FICHA DE ANÁLISIS DE PREFACTIBILIDAD DE OBRA PÚBLICA

Presupuestos
Participativos
2024 - 2025

2.1 Tipo de Requerimiento:	Espacio Público <input type="checkbox"/> Vialidad <input checked="" type="checkbox"/> Infraestructura <input type="checkbox"/>	
2.2 Nombre del requerimiento:	CENTRO FEMENINO, 60 Y PIQUITO CAMBIO DE CIELO RASO, PISO Y PUERTA PRINCIPAL	
Desde:	CALLE MANUAL ADRIAN NAVARRO	
Hasta:	CALLE FIDEL ANDRADE	
2.3 ID Vía:

8. FOTOGRAFÍAS

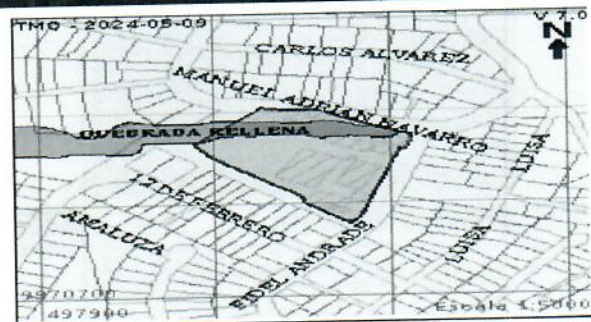
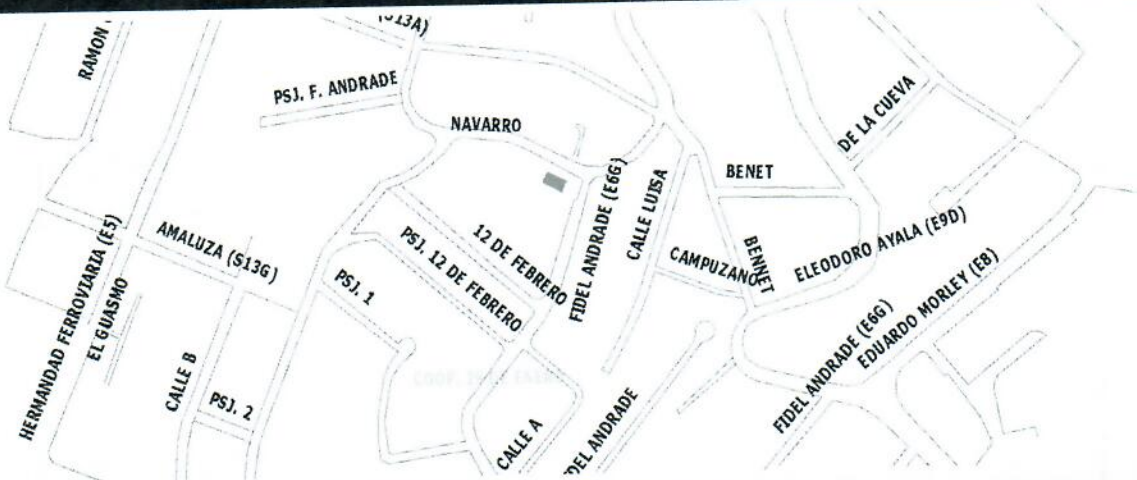
EL COMITÉ TÉCNICO EMITE CRITERIO NO FACTIBLE, DEBIDO A QUE ESTE LOTE SE ENCUENTRA EN ZONA DE QUEBRADA RELLENA, ESTO CORRESPONDE A UN 50 % DEL AREA DE LA ESTRUCTURA EXISTENTE, PARA SU INTERVENCIÓN SE SOLICITARÁ LA DEFINICIÓN DEL BORDE SUPERIOR DE ACCIDENTE GEOGRAFICO A LA DIRECCION METROPOLITANA DE CATASTROS Y ADJUNTARÁ UN INFORME DE ESTUDIO DE SUELOS EMITIDO POR UNA ENTIDAD COMPETENTE.
